改善箇所説明図

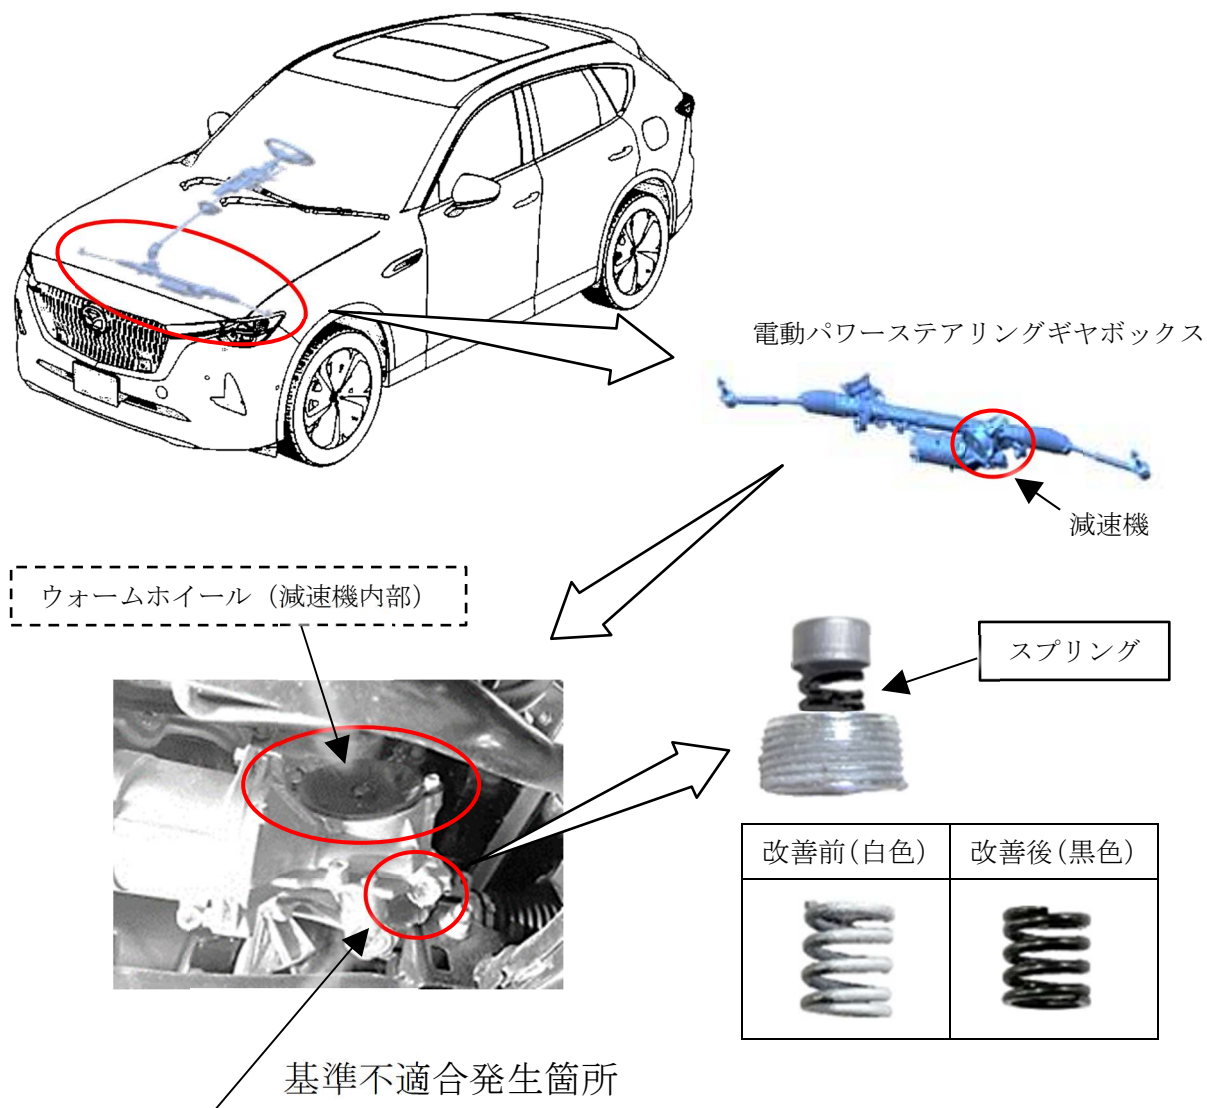
電動パワーステアリングギヤボックスにおいて、ギヤ同士の噛み合わせ荷重設定が不適切なため、噛み合い部に塗布したグリースが押し出され、摺動抵抗が増加する。そのため、ステアリングを操作するときの操作力が増大するおそれがある。

全車両、ギヤを噛み合わせるためのスプリングを対策品に交換する。また、押し出されたグリースをウォームホイールの噛み合い部に塗り直す。

識別：車台番号打刻のハイフン後一番目の数字上部に黄ペンを塗布する。
